H-21026-1
 令和3年8月23日
 原子燃料工業株式会社
 熊取事業所

熊取事業所第5次設工認（1回目補正） コメント対応整理表（R3/8/23）

第5次設工認（第1回補正）に係る事実確認事項（個別事項）

ノイズの影響によるメカニカルリレーの誤動作について

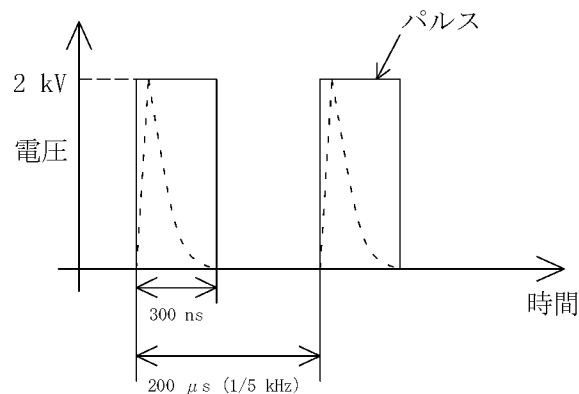
番号	コメント内容	回答/対応	補足資料	(2回目補正)補正箇所	水平展開(有無、箇所)
0719-71	・極低温に関して、最低気温-7.5℃で作動する機器を設置するとあるが、どの様な確認をして作動しているのか、その根拠を説明すること。	-7.5℃が機器カタログ等で製造メーカーが保証している使用温度範囲内であることを確認している。	—	—	—
0719-72	・火山活動・積雪、生物学的事象、外部火災、電磁的障害、交通事故に関して、非該当とするのではなく、当該事象に対する影響を評価した上で、損傷のおそれがないことを説明すること。	0617-18にて回答。	—	—	—
0719-73	・電磁的障害に関して、メカニカルリレーを使用することで、電磁干渉による影響が防止できることを説明すること。	メカニカルリレーは、リレー内のコイルを励磁させ、機械接点を電磁石に引き付けることでON/OFF操作を行っている。機械接点により回路が物理的に開放されるため、電源配線から伝わってくる電気ノイズを絶縁し、下流側へノイズの伝わりを防止することができる。	—	—	—
	<0810-3> 【0719-73の更問】 電気ノイズによりメカニカルリレーが誤作動することがないことを説明すること。	補足資料にて説明する。	補足資料 0719-73	—	—
0719-74	● 0617-32 インターロックについては、事業許可申請書p26(チ)安全機能を有する施設(5)の「機器等の破損、故障等により核燃料物質等を外部に放出する可能性がある事象が発生することを防止し、公衆に著しい被ばくを与えないようにするため、インターロックを設ける設計とする。インターロック機構は、損傷時の影響に応じて、多重性又は多様性、耐震性による高い信頼性を確保する設計とする。」に従って多重性等の設計を行っていると考えますが、多重性としなないインターロックについては、当該基本方針に従って問題ないことを説明すること。	H-21022-2『0617-32』参照。	—	—	—
0719-75	● 0617-52 同じ種類の台車2台を用いる場合については、総立休角はユニットの中心位置は変わらないため既認可と同様であるとはどういうことか。	H-21022-2『0617-52』参照。	—	—	—

メカニカルリレーは一次側回路のコイルに電流を流すことで発生する磁気により、二次側回路の開閉を動作させるものである。この機構により一次側回路と二次側回路は電氣的に絶縁されているため、一次側回路のノイズは二次側回路に伝搬することはない。

上記で述べたように構造は単純であり、コイルを駆動させる電流／電圧が一次側回路に印加されなければメカニカルリレーが誤動作することはない。また JISC8201-1:2020「低圧開閉装置及び制御装置 - 第 1 部：通則」には「電子回路を搭載していない装置は、電磁妨害を受けないため、イミュニティ^{※1}試験を行う必要はない。」とされておりノイズは概ね継続時間が短く、メカニカルリレーを駆動させる電流／電圧が流れることは非常にまれである。

以上のことから想定されるノイズに対して、メカニカルリレーの誤動作は考慮されないが、メカニカルリレーが影響を受けないことを JIS 規格^{※2} のノイズ試験条件において以下のとおり評価、確認した。

上記の印加電圧はメカニカルリレーの動作電圧 V₀ の 18 V よりも十分に低く、ノイズによる印加電圧で誤作動することはない。またノイズとするパルス周期は 200 μs であり、メカニカルリレーの作動に要する時間 5.1 ms よりも早い周期で入力されるが、メカニカルリレーの復帰電圧 V_i は 2.4 V であり、メカニカルリレーが復帰の動作を行うときにおいてもノイズによる印加電圧はこれを下回るため、ノイズによる影響を受けない。

以上の結果、メカニカルリレーはノイズの影響による誤動作を生じないことを確認した。
